・都市計画道路現行計画図及び該当施設

別紙1「意見陳述内容」 資料A

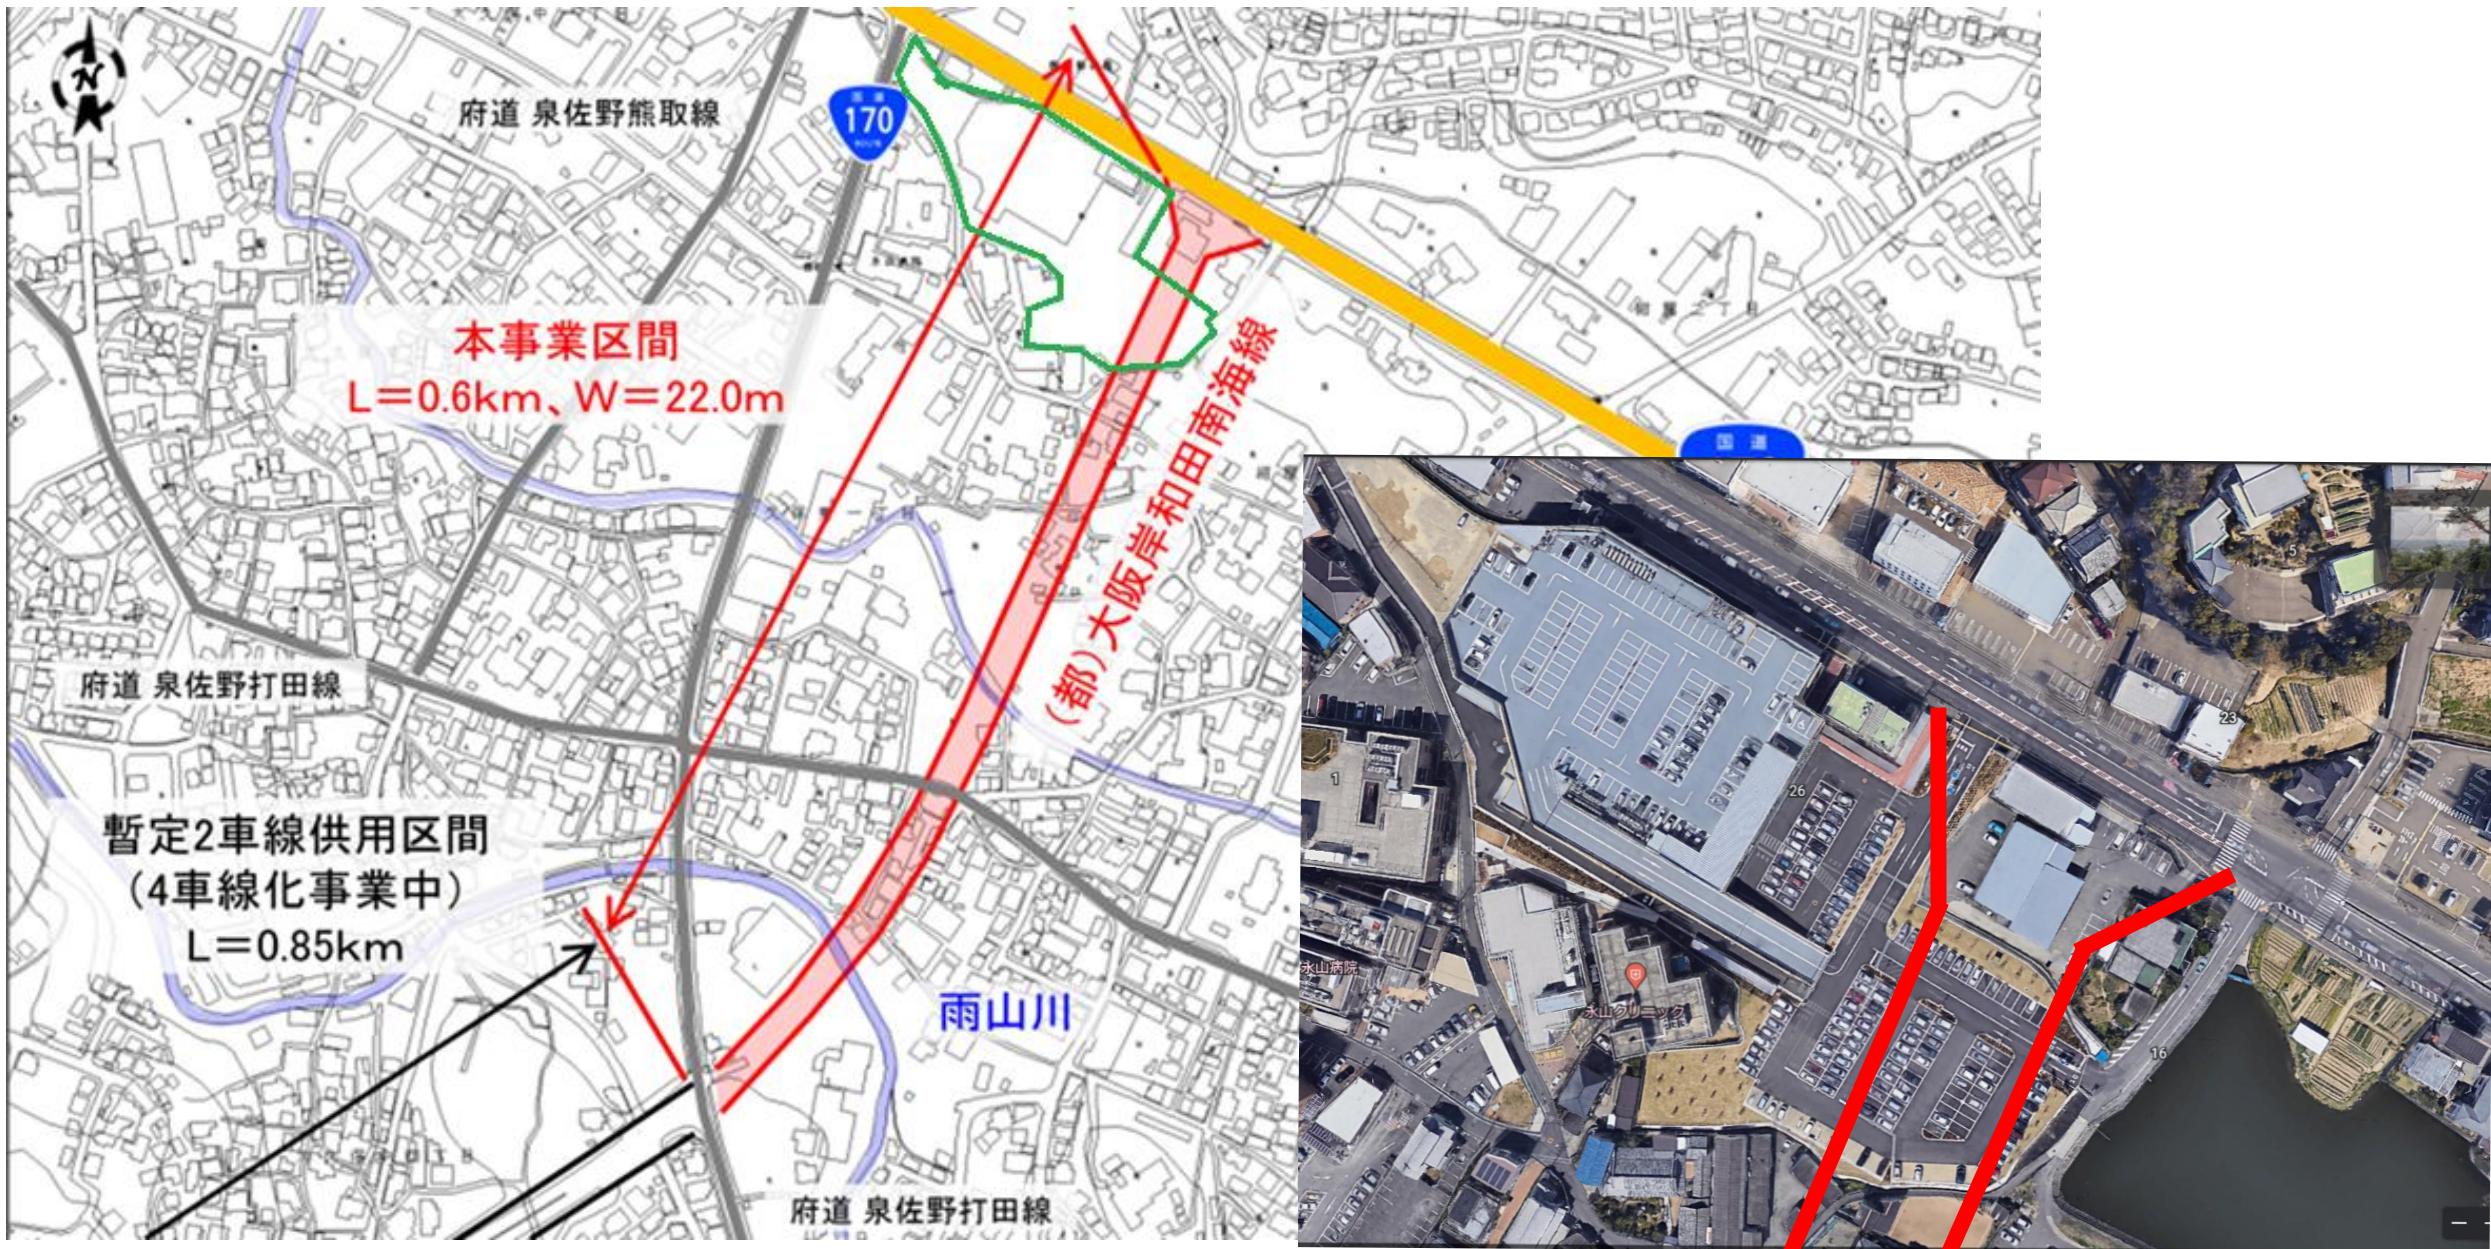
- ・要望：計画の一部ルート変更を希望

道路の線形を約50m東へ移動し、
現存の紺屋北交差点へ接続していただきたい

当社が提案する都市計画道路一部変更案
